ПАСПОРТ ДОСТУПНОСТИ
Муниципального бюджетного учреждения
«Городской краеведческий музей»
Миасского городского округа
(объекта социальной инфраструктуры)

- 1.1. Наименование (вид) объекта: здание городского краеведческого музея является объектом культурного наследия регионального значения.
- 1.2. Адрес объекта: 456302, Челябинская область, г. Миасс, ул. Пушкина, 8.

**Обследование
доступности объекта социальной инфраструктуры
для инвалидов и МГН**

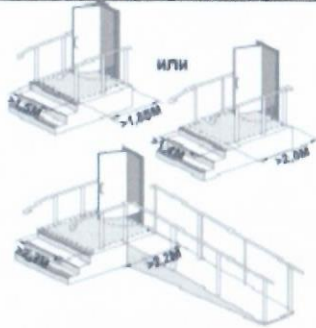
1.4.	Имеется ли на парковке достаточное количество доступных мест? Если нет, то количество парковочных мест согласовано с общественными организациями инвалидов? К,О,С,Г	☒ Да ☐ Нет Осмотр.	10% мест (но не менее одного места) в том числе 5% для автотранспорта инвалидов на кресле-коляске до 100 вкл. 5%, но не менее 1 от 101 до 200 -5 мест и доп. 3%; от 201 до 1000 - 8 мест и доп. 2%; 1001 место и более - 24 места + не менее 1% на каждые 100 мест свыше	Отсутствие парковочных мест для автотранспорта инвалидов  	Согласование разметки с ГИБДД, нанесение разметки парковочных мест, в том числе для автотранспорта инвалидов, согласно ПДД и СП

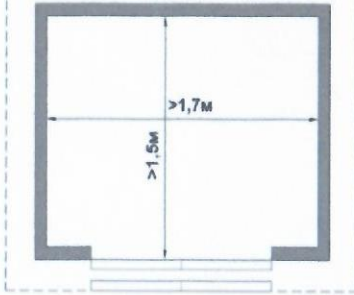
2.3	Наружные лестницы и пандусы должны иметь поручни с учетом технических требований к опорным стационарным устройствам. При ширине лестниц на основных входах в здание 4,0 м и более следует дополнительно предусматривать разделительные поручни. О,С	☐ Да ☒ Нет Измерение		Отсутствие доступного для маломобильных групп населения входа в здание 	Технические решения невозможны, так как здание является объектом культурного наследия регионального значения

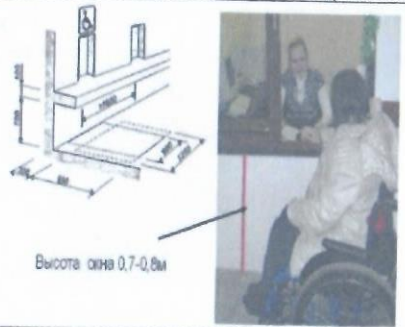
2.5.	Краевые ступени лестничных маршей выделены цветом или фактурой. С	☐ Да ☒ Нет Осмотр		Краевые ступени не выделены, отсутствуют тактильные полосы.	Технические решения невозможны, здание является объектом культурного наследия регионального значения
